RESOLUCIÓN DE LA DELEGACIÓN TERRITORIAL DE SOSTENIBILIDAD Y MEDIO AMBIENTE EN SEVILLA POR EL QUE SE CORRIGEN ERRORES DETECTADOS EN LA RESOLUCIÓN SOBRE LA AUTORIZACIÓN AMBIENTAL INTEGRADA Y SE CONSIDERA COMO MODIFICACIÓN NO SUSTANCIAL LOS CAMBIOS SOLICITADOS POR “BIOGÁS DE SALTERAS S.L.” PARA LA ACTIVIDAD DE PLANTA DE BIOGÁS EN EL TÉRMINO MUNICIPAL DE SALTERAS (SEVILLA).

EXPEDIENTE AAI/SE/0274/2021/M1

A.-DESCRIPCIÓN DEL PROYECTO. CORRECCIÓN DE ERRORES DE AAI/SE/0274/2021/N

B.-DESCRIPCIÓN DE LA MODIFICACIÓN

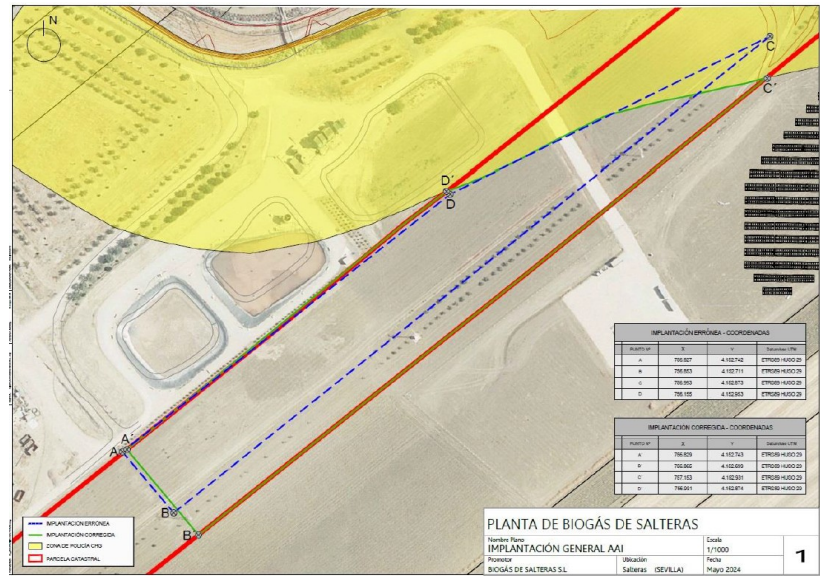
En la siguiente imagen se superponen las poligonales resultantes de las coordenadas erróneas y las coordenadas corregidas.

Como puede observarse, las coordenadas para los puntos B y C recogidos en la autorización Ambiental Integrada son erróneas ya que deberían coincidir con los límites de la parcela catastral (línea roja).

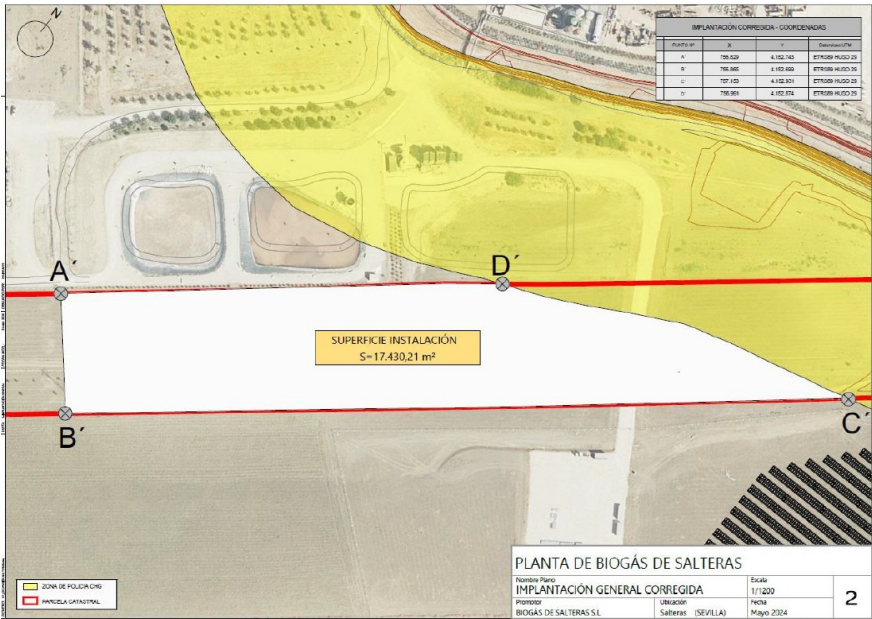
- Corregir las erratas identificadas en las coordenadas que delimitan el perímetro de la instalación ya que se ha detectado que están mal señaladas en el Proyecto Básico de la instalación y en la Autorización Ambiental Integrada.
- Corregir la solicitud de modificación no sustancial presentada con fecha 13 de marzo de 2024, en lo que a superficies se refiere, ya que esta se basó en las coordenadas del proyecto básico, lo que lleva a una confusión en cuanto a la superficie de la instalación.
- Aclarar las distintas superficies relativas a la instalación.

Coordenada X	Coordenada Y	Datum / Huso UTM
Punto A´	756.829	4.152.743	ETRS89 HUSO 29
Punto B´	756.865	4.152.699	ETRS89 HUSO 29
Punto C´	757.153	4.152.931	ETRS89 HUSO 29
Punto D´	756.991	4.152.874	ETRS89 HUSO 29

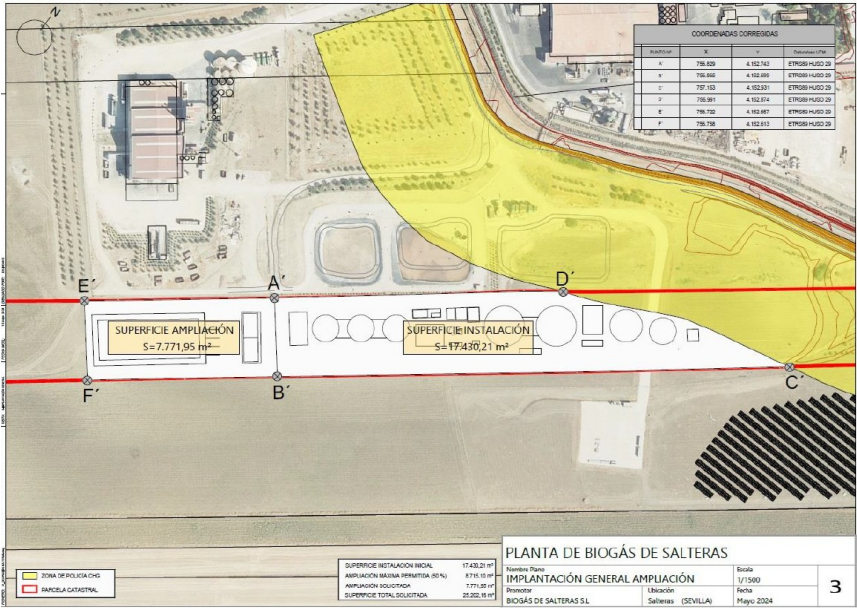
A continuación se muestra la superficie ocupada por la planta de acuerdo a la modificación proyectada.

Superficie total de la instalación (modificada): 25.202,16 m²

La superficie actual de la instalación (17.430,21 m²) se incrementa en un 44,59% quedando, una vez modificada con la ampliación, en 25.202,16 m².

Diagrama de proceso (línea de biogás)

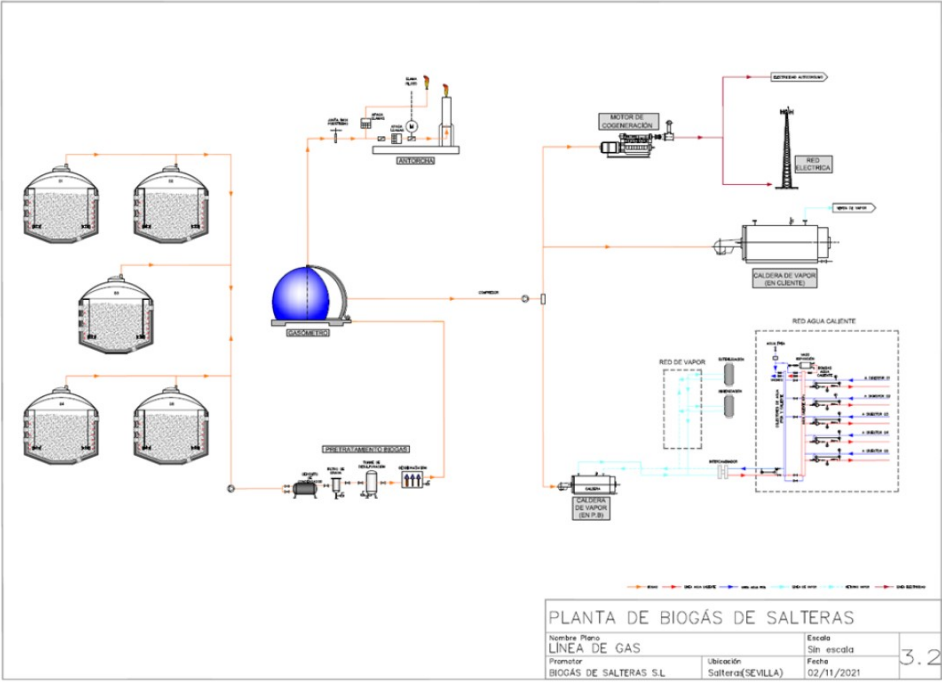
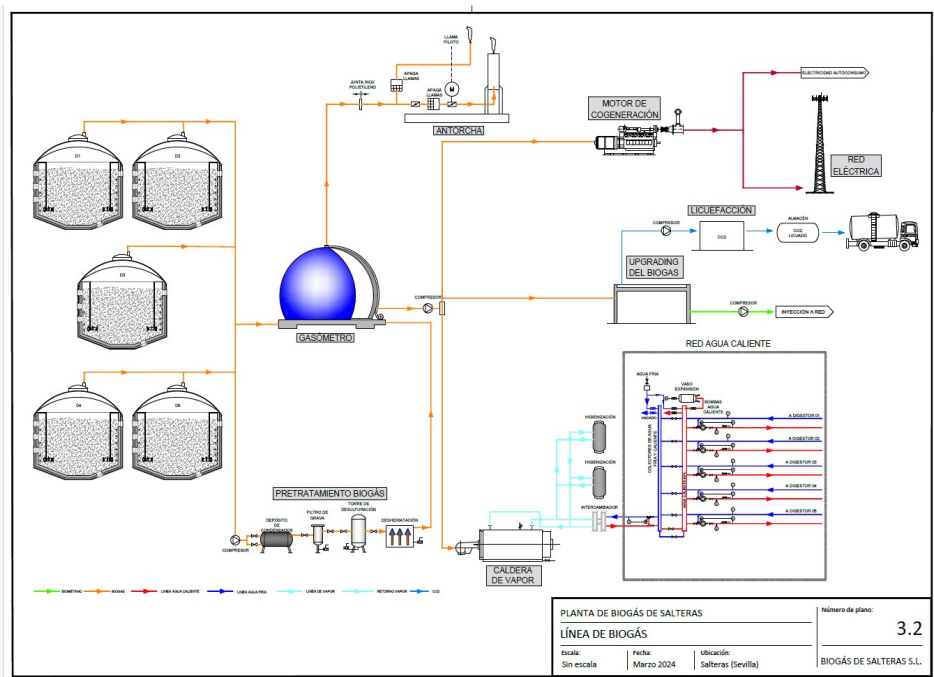
La modificación proyectada plantea que parte del biogás que inicialmente iba a ser usado para la producción de calor en caldera, sea sometido a un tratamiento avanzado de depuración (upgrading) de modo que alcance criterios de calidad que permitan su inyección a la red de gas natural.

En relación a la línea de biogás, a continuación se muestra el diagrama de proceso recogido en la Autorización Ambiental Integrada

Y seguidamente el **diagrama de proceso de la modificación proyectada:**
